## „Rekonstrukce výpravní budovy v žst. Tábor“

### Vysvětlení, změny a doplnění zadávací dokumentace č. 2

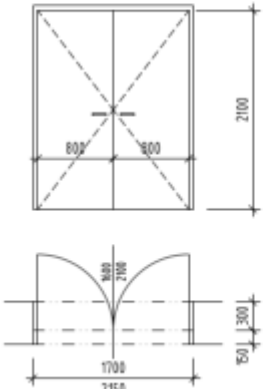
**Dotaz č. 4:**

Dveře D-47 a D-46 jsou uvedeny ve výkaze výměr jako vnitřní dveře se hliníkovým rámem,

ale montáž dveří je uvedena jako montáž oken **s izolačními skly z hliníkových nebo ocelových profilů.**

Ve výpise dveří jsou uvedeny jako s hliníkovým rámem – **materiál křídla dřevotříska.** Jsou tyto dvojice dveře dřevotřískové v ocelovém rámu nebo skleněné v hliníkovém?

U položky č. 517 a položky č. 518 byl upraven popis a měrná jednotka.

517	M	R603D47	prosklené dveře v hliníkovém rámu D-47	kus	1,000
518	M	R603D46	prosklené dveře v hliníkovém rámu D-46	kus	1,000

U položky č. 516 a položky č. 552 bylo upraveno množství.

U dveří č. D-46 a č. D-47 byla opravena specifikace dveří. Dveře jsou hliníkové, prosklené.

Viz. příloha 603\_VYPIS\_DVERI\_REV-01.
